Stellungnahme zu Sitzung Planungsausschuss am 13. Januar 2022

TOP 1 Radroute Weststadt–Innenstadt–Durlach-Aue, Teilstück Kriegsstr. zwischen Karlstor und Brauerstr.

Abbildung 1: Westseite Karlstor

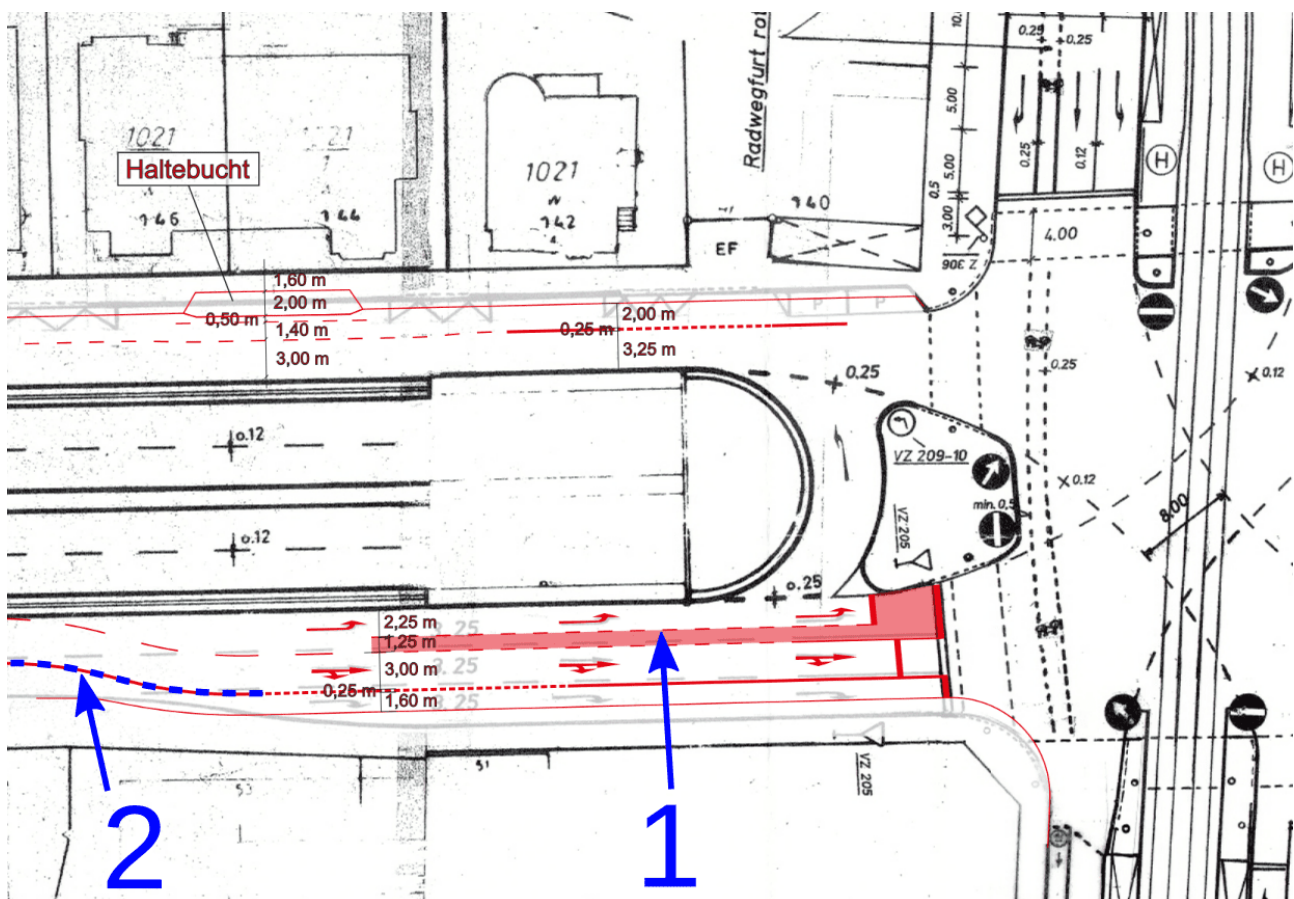
Den markierten Fahrrad-Schutzstreifen auf dem Linksabbieger-Fahrfstreifen am Karlstor Fahrtrichtung Osten (blaue Markierung 1 in Abbildung 1) lehnen wir ab. Er verleitet zum Überholen von Radfahrenden. Da der verbleibende Linksabbieger-Fahrfstreifen nur 2,25 m breit ist (also geringfügig breiter als typische PKW inkl. Außenspiegel), wird in dieser Situation mit Überholabständen von maximal 80 cm (vorgeschrieben 1,5 m!) zu rechnen sein. Das subjektive Sicherheitsgefühl ist unter diesen Umständen katastrophal. Es würden nur die Radfahrenden direkt (über den Linksabbieger-Fahrfstreifen) links abbiegen, die auch ohne Linksabbieger-Schutzstreifen den Mut dazu hätten. Der Nutzen beschränkt sich nämlich auf das Vorbeifahren an der Warteschlange.

Der Linksabbieger-Fahrrad-Schutzstreifen geht zu Lasten des Radfahrstreifens am rechten Fahrbahnrand. Dieser hat nur das Mindestmaß¹ von 1,60 m. Aufgrund der beengten Verhältnisse sollte ein breiterer Radfahrstreifen nicht zulasten des Gehwegs gehen. Stattdessen schlagen wir folgende Aufteilung der Fahrbahn vor: 3,00 m Linksabbieger-Fahrfstreifen, 3,00 m Kfz geradeaus+rechts, 0,25 m Dickstrich zwischen Fahrbahn und Radfahrstreifen, 1,85 m Radfahrstreifen. Damit wäre zumindest das Regelmaß für Radfahrstreifen erreicht. Der aufgeweitete Radfahrstreifen für Linksabbieger (Markierung 1) würde natürlich auch entfallen.

Falls der Linksabbieger-Schutzstreifen erhalten bleibt, muss die Strichlierung des Radfahrstreifens bis um die Verschwenkung verlängert werden, damit Radfahrende frühzeitig und im Sichtfeld des nach-

folgenden Kfz-Verkehrs sich zum direkten Linksabbiegen auf den Linksabbieger-Fahrstreifen einordnen können (Markierung 2 in Abbildung 1).

Abbildung 2: Kreuzung Kriegsstraße/Hirschstraße

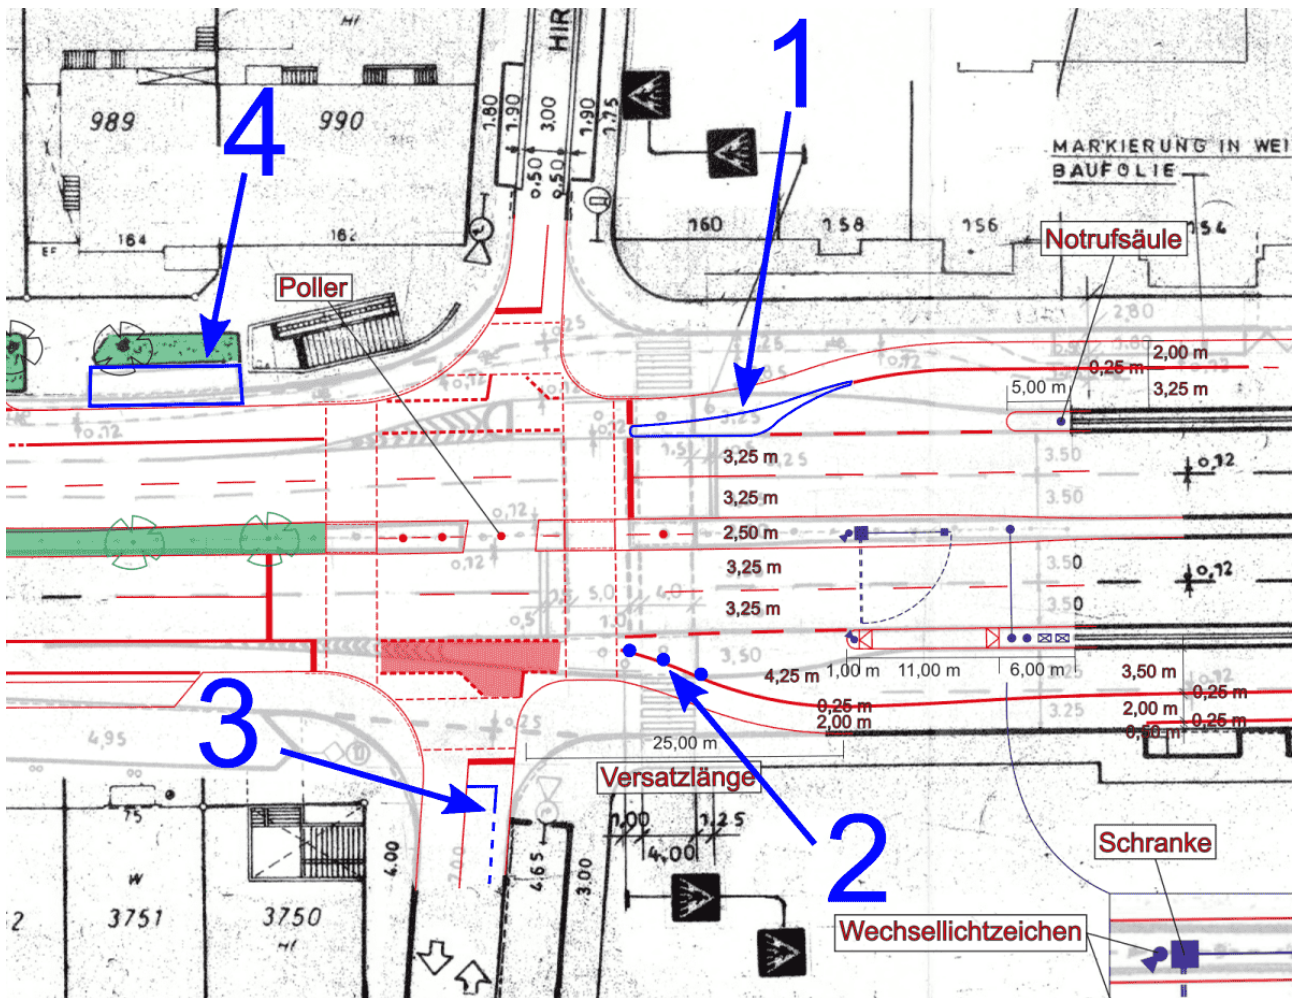
Die mit Ziffer 1 in Abbildung 2 markierte Fläche zwischen dem Radweg und der Fahrbahn sollte keinesfalls nur eine markierte Sperrfläche sein! Andernfalls befürchten wir, dass die Fläche und der Radfahrstreifen Richtung Westen als Beschleunigungsstreifen missbraucht werden. Es ist daher erforderlich, dass der Radfahrstreifen Richtung Westen im Bereich der Ampel durch Poller oder Bordsteine vor leichtfertigem Überfahren durch Kfz geschützt wird.

Bei Ziffer 1 wird darauf verwiesen, dass der Fahrrad-Bypass an der Einmündung Stephanienstraße/Kaiserallee bei Rückstau auch gern zum Abkürzen verwendet wird.

In die Gegenrichtung (Ziffer 2) ist im Kurvenbereich ein baulicher Schutz des Radwegs ebenfalls unerlässlich. Die Verschwenkung hat enge Radien. Es ist zu erwarten, dass Radfahrende hier ebenfalls von bremsunwilligen Kfz-Führenden geschnitten werden. Ein Anheben des Radfahrstreifens auf Gehweg-Niveau oder drei Poller können hier wirkungsvoll Abhilfe schaffen.

Von Süden kommend ist derzeit (Bauzustand, Ziffer 3) auf den letzten Metern vor der Ampel ein Schutzstreifen und ein aufgeweiteter Radaufstellstreifen markiert, um Radfahrenden das Vorbeifahren an der Kfz-Schlange vor der Ampel zu ermöglichen. Das funktioniert gut und sollte wieder so markiert werden. Die beiden letzten Querparkstände vor der Ampel müssen deswegen entfallen, weil sonst ein 0,75 m breiter Sicherheitstrennstreifen erforderlich wäre. Zudem verbessern die entfallenden Parkstände die Sicht auf die Ampel.

Abbildung 3: Ursprungsplanung für die Kreuzung Hirschstraße/Kriegsstraße, ca. 2009/10

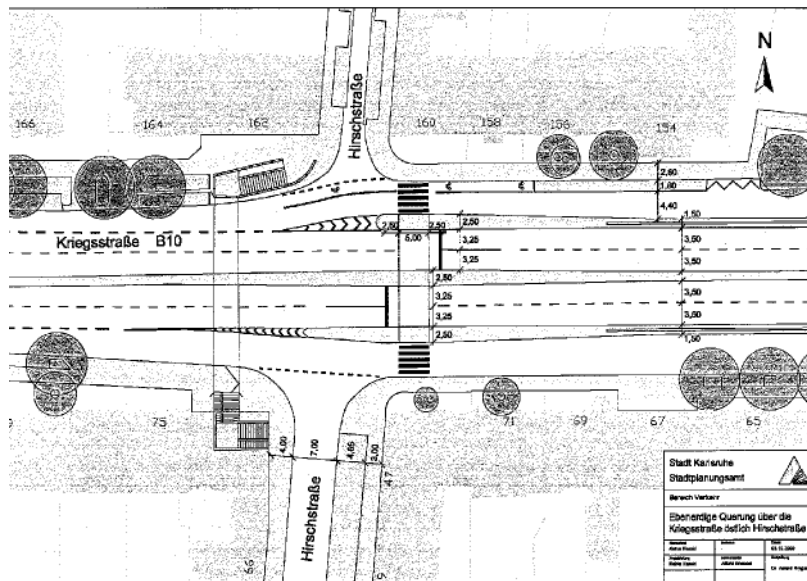
In der Vorlage wird dieser Teil als „Querung für Rad- und Fußverkehr“ bezeichnet. Leider wurde eine reine Fußverkehrsquerung geplant. Es scheint, als werden die Fehler wiederholt, die vor etwa zwölf Jahren bei der Kreuzung Hirschstraße/Kriegsstraße gemacht wurden. Dort war eine ähnliche Querung ursprünglich geplant (vgl. Abbildung 3), die Rad-Furt wurde erst auf Anregungen aus der Bürgerschaft ergänzt.

Abbildung 4: Kreuzung Kriegsstraße/Leopoldstraße

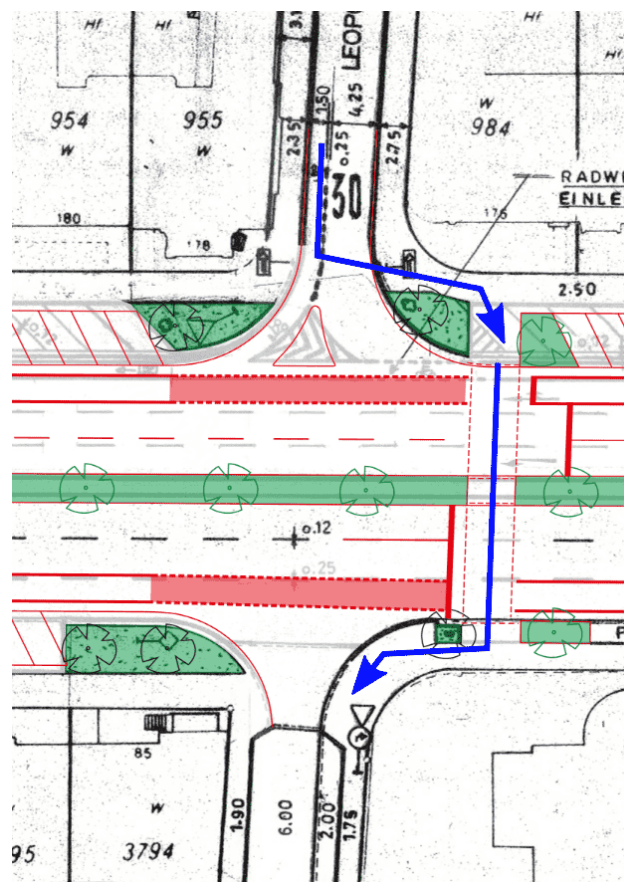
Sobald die Querung nicht mehr durch das Geländer in der Fahrbahnmittle verhindert wird, wird ein Teil des Radverkehrs der Hirschstraße und ggf. auch von der Reinhold-Frank-Straße hierher abwandern, da sie dann eine Alternativ-Route für die Achse Litzenhardtstraße(Bulach)–Kaiserplatz³ darstellt. Die geplante Führung erzwingt jedoch in Richtung Norden die Benutzung des Gehwegs (d. h. Konflikte mit Fußgängern), in Richtung Süden den Wechsel auf die linke Fahrbahnseite und nach der Kreuzung wieder retour. Eine Weiterfahrt mit dem Rad auf dem Gehweg entlang der Leopoldstraße erscheint hier verlockend (siehe Abbildung 4).

Abbildung 5: Bessere Gestaltung der Querungsstelle Leopoldstraße, Änderungen in blauer Farbe

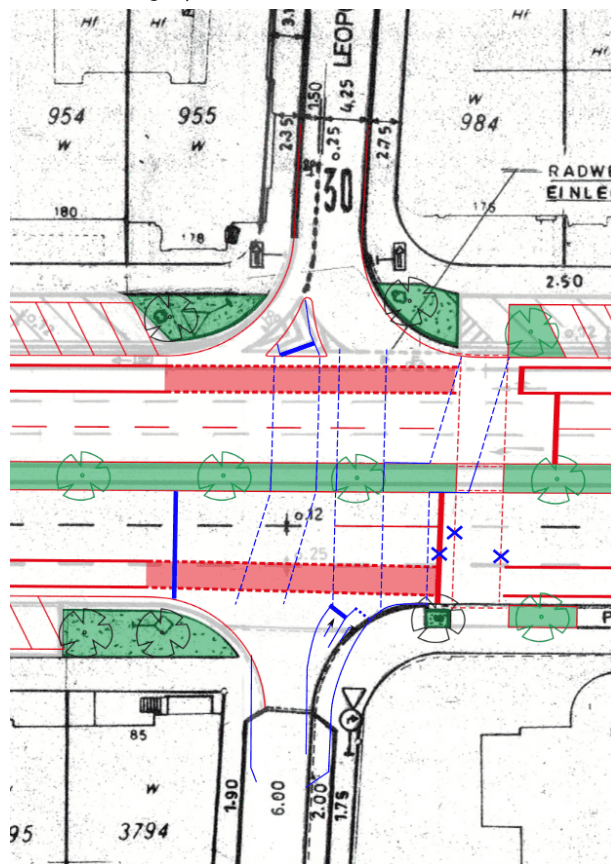
Die einfache Lösung wäre, auch auf der Westseite der Kreuzung eine Furt anzulegen, hier scheinen jedoch unterirdische Anlagen und Bäume im Weg zu sein. Die optimale Lösung wäre der Ausbau zum Vollknoten für den Radverkehr nach Vorbild der Kreuzung Kriegsstraße/Hirschstraße. Eine alternative Lösung wäre in Anlehnung an die Hirschstraße, angepasst an die lokalen Verhältnisse, eine Art Vollknoten für den Radverkehr. Wegen des Baumes muss die Fußgängerfurt auf der Nordseite wie geplant ankommen, eine Radfurt müsste das nicht, man könnte sie in der Mitte voneinander trennen und erhält so auch einen Parkplatz in der Kriegsstraße, der für Verbesserungen bei der Heranführung von Süden in der Leopoldstraße verloren ginge. Die Furt der Gegenrichtung passt ähnlich daneben, evtl. muss per Zeichen 259 (Verbot für Fußgänger) die Nutzung nur für den Radverkehr verdeutlicht werden. Für den Autoverkehr aus Richtung Westen müsste die Haltelinie verlegt werden, evtl. genügt weiterhin eine Teilsignalisierung (siehe Abbildung 5).

Abbildung 6: Konflikte bei freilaufenden Rechtsabbiegern

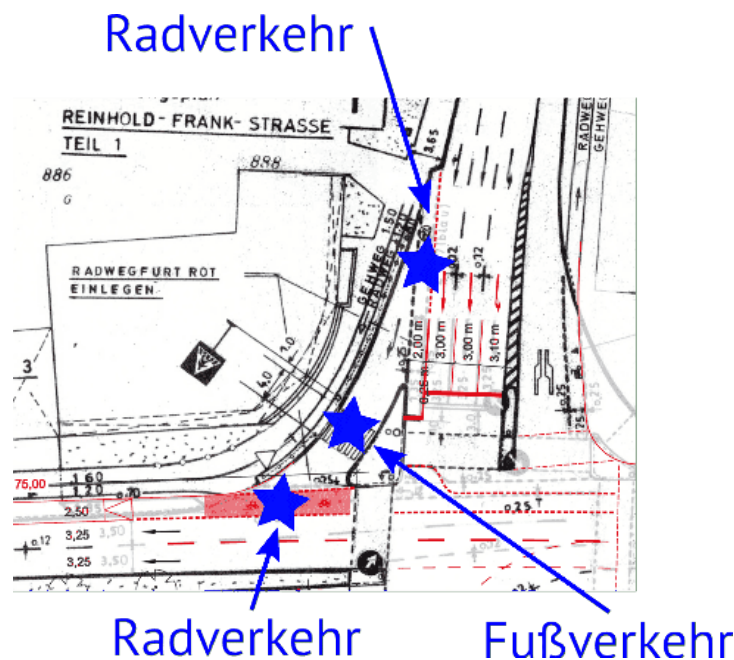
Freilaufende Rechtsabbieger und Radfahrstreifen in Mittellage lehnen wir aus Gründen der Verkehrssicherheit und des subjektiven Sicherheitsgefühls ab. Sie ermöglichen höhere Fahrgeschwindigkeiten beim Abbiegen, somit verkürzte Reaktionszeiten, sie verlängerte Bremswege und begünstigen dadurch schwerere Verletzungen. Sie sind nicht mit der Vision Zero vereinbar, die Bestandteil der Verwaltungsvorschrift zur StVO⁵ und „Karlsruher Programm für Aktive Mobilität“ ist. Den geplanten Rückbau von wenigstens zwei freilaufenden Rechtsabbiegern begrüßen wir daher.

Es ist für uns aber nicht erklärbar, warum gerade der freilaufende Rechtsabbieger auf der Nordwest-Ecke bestehen bleibt. Es biegen nur wenige Kfz von Norden nach Westen ab. Gleichzeitig wird der Radverkehr in der Reinhold-Frank-Straße hinter parkenden Pkw geführt und erscheint im Konfliktbereich (oberer Stern in Abbildung 6) erst im letzten Moment im Sichtbereich der Kfz-Fahrenden. Die Leistungsfähigkeitseinbuße der Kreuzung ist verschmerzbar.

Abbildung 7: Führungswechsel auf den baulich getrennten Geh- und Radweg entlang der Reinhold-Frank-Straße

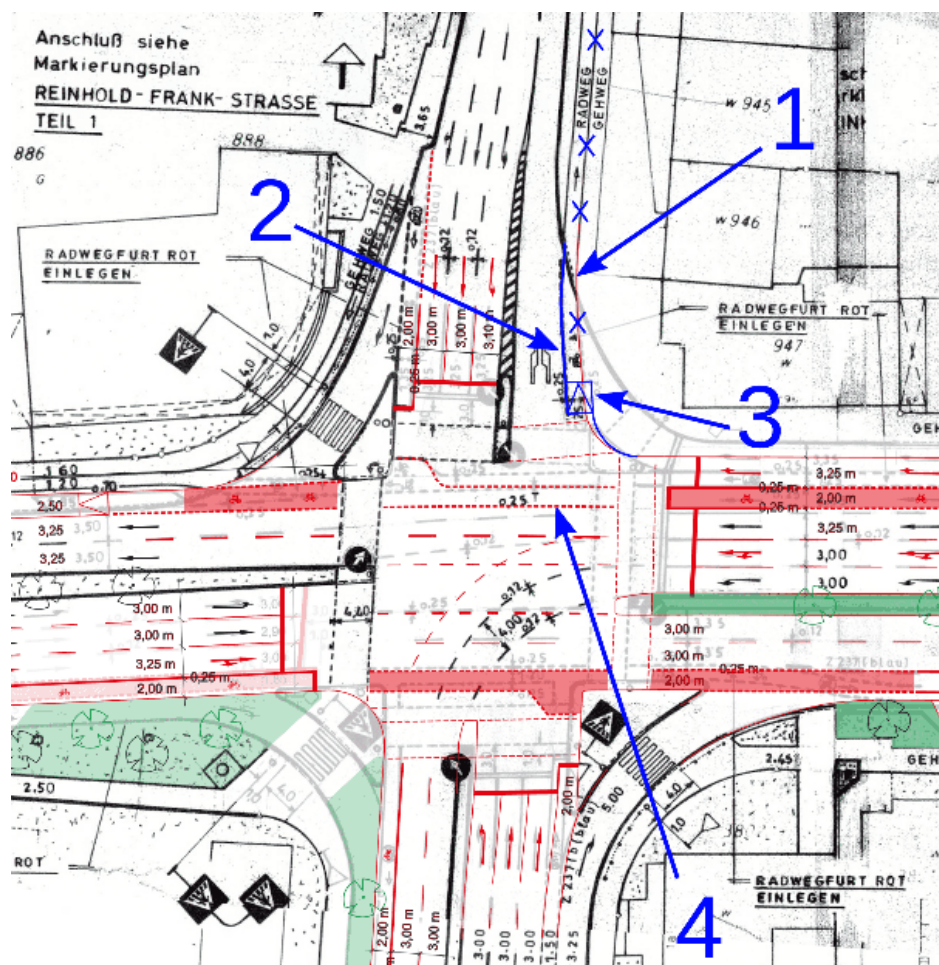
Die Einfädung des Radverkehrs auf den Geh- und Radweg entlang der Reinhold-Frank-Straße ist verbesserungswürdig. Die derzeit spitzwinklige Bordsteinquerung (Abbildung 7, Ziffer 1) sollte zur Vermeidung von Stürzen gänzlich beseitigt werden. Im Bereich einer Fahrbahnverengung von zwei auf einen Fahrstreifen ist ein baulicher Schutz des Radwegs durch einen Bordstein angezeigt (Ziffer 2). Deshalb sollte der Führungswechsel direkt nach der Fußgängerfurt erfolgen (Ziffer 3). Vor dem Grundstück Kriegsstraße 200 sieht die vorliegende Planung sogar solch einen baulichen Schutz des Radverkehrs vor. Warum nicht auch an dieser Stelle?

Der Einheitlichkeit halber sollte der Radfahrstreifen Richtung Westen über die Kreuzung hinweg ebenfalls rot eingelegt werden (Ziffer 4 in Abbildung 7).

Abbildung 8: Empfohlene Anpassung des Grünstreifens

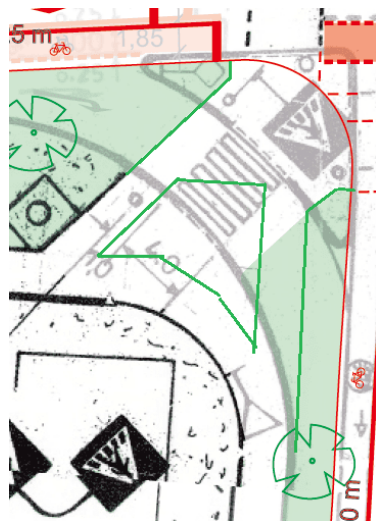
Noch ein Detail: An der Südwest-Ecke empfehlen wir die in Abbildung 8 dargestellte Anordnung der Grünstreifen. Sie ermöglicht natürliches, direktes Gehen und vermeidet dadurch Trampelpfade.
